東通原子力発電所1号炉審査資料	
資料番号	A1-CA-0105
提出年月日	2022年2月28日

東通原子力発電所
敷地周辺～敷地の地形, 地質・地質構造について
(震源として考慮する活断層の評価)
(コメント回答)

2022年2月28日
東北電力株式会社

審査会合におけるコメント

2.1.2 地質・地質層序(野辺地図幅と当社の地層名の比較)

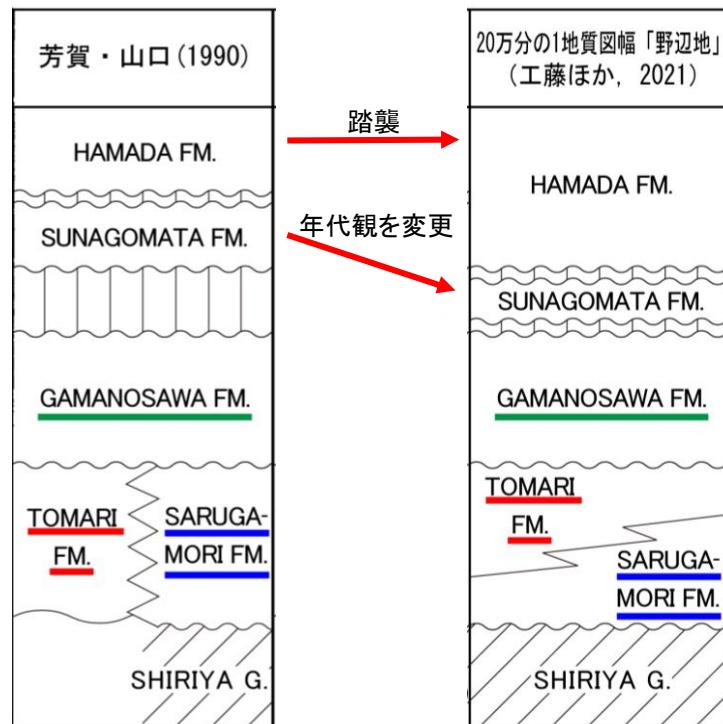
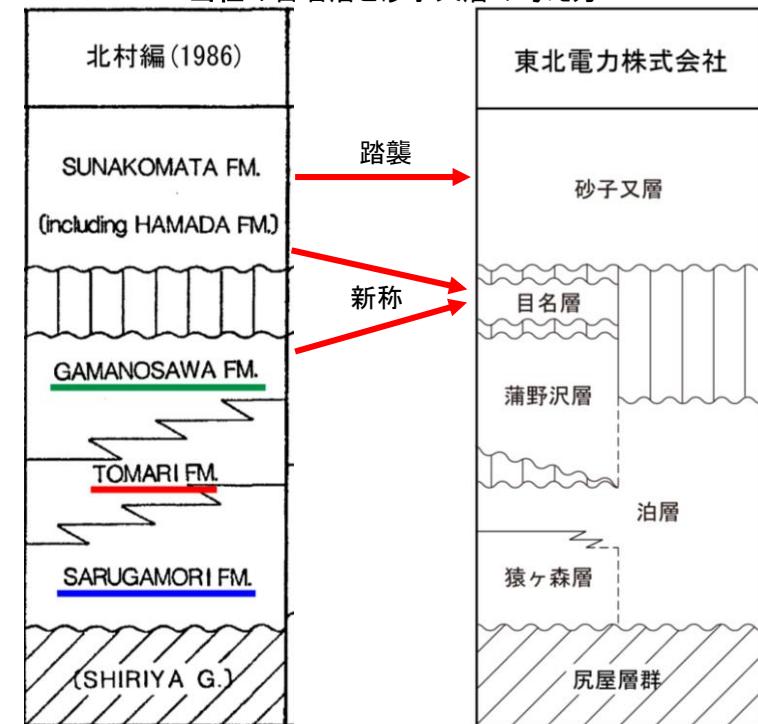
No.	コメント時期	コメント内容	今回ご説明資料の掲載箇所
S206	2021年9月17日 第1005回審査会合	下北断層の撓曲構造に関連する朝比奈平西方のリニアメントについて調査結果を示すこと。	補足説明資料 p.19-5~8, 10
S207	2021年9月17日 第1005回審査会合	地層名について、「20万分の1地質図幅「野辺地」(第2版)」と事業者の考え方の相違を記載したうえで、対比表を補正申請書等に記載すること。	本資料 p.2-8
S208	2021年9月17日 第1005回審査会合	敷地周辺陸域の後期中新世の地層としている目名層は事業者独自につけた地層名であるのであれば、仮称として明記すること。	本資料 p.2-4

▶下北半島東部に分布する鮮新統～下部更新統の名称については、東通村砂子又付近からの連続に着目した「砂子又層」(北村編,1986 等), 横浜町浜田付近からの連続に着目した「浜田層」(芳賀・山口, 1990 等)などの見解が提示されている。

⇒当社は、下北半島東部の広い範囲に分布する鮮新統～下部更新統を砂子又層として定義した北村編(1986)に倣い、敷地周辺に分布する鮮新統～下部更新統を一括して砂子又層としており、地質分布、年代は同じである。

▶砂子又丘陵の東通村目名東方に分布する上部中新統の名称について、当社は分布する地域から「目名層」としており、野辺地図幅の「砂子又層」に概ね対応し、地質分布、年代は同じである。
